**Concurso de conceção para a elaboração do projeto de remodelação e ampliação do
Museu Nacional de Arte Contemporânea (MNAC) em Lisboa**

OFÍCIO DAS RESPOSTAS AOS PEDIDOS DE ESCLARECIMENTO

Fig. 14 > Plantas esquemáticas dos níveis com a identificação das diversas entidades e dos três edifícios da área de intervenção

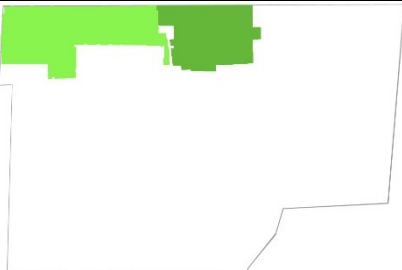
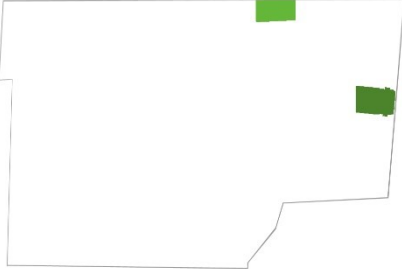
> Detetando-se um lapso de representação nos esquemas do nível 2 e 4 correspondentes à figura 14 do Programa Preliminar, os mesmos foram corrigidos.
